le 13 janvier 2024

AVIS SUR LE PROJET EOLIEN Les Amaysses (commune de Cambon et Salvergues, Hérault)

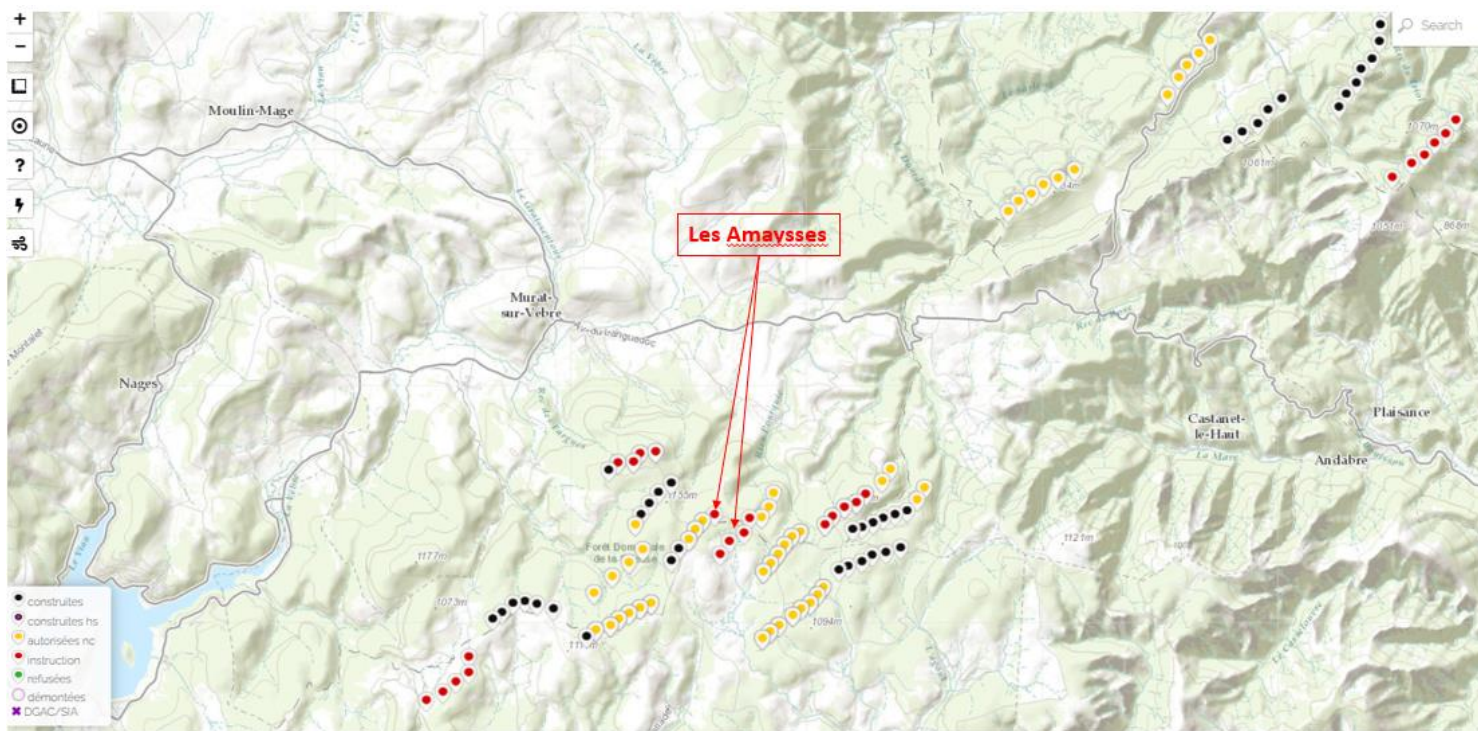
1. Une densité éolienne inacceptable, dont le dossier présenté au public rend mal compte :

Dans le contexte d'une très forte densité des installations éoliennes existantes ou en projet, y compris un projet connu de repowering assorti d'une rehausse des hauteurs hors tout, dans ce secteur naguère magnifique devenu une poubelle éolienne, ce projet éolien nouveau soulève la question de ses effets cumulés.

En effet, avec ce projet l'on passerait à 80 machines sur moins de 30 km², soit une densité de près de 3 machines par km².

Il n'est pas difficile de mesurer cette réalité par la carte ci-dessous, distinguant en noir les centrales éoliennes en exploitation, en jaune celles autorisées en attente de montage ou

de raccordement (y compris les 23 en cours de repowering de la centrale du Haut-Languedoc), en rouge les projets en cours d'instruction :
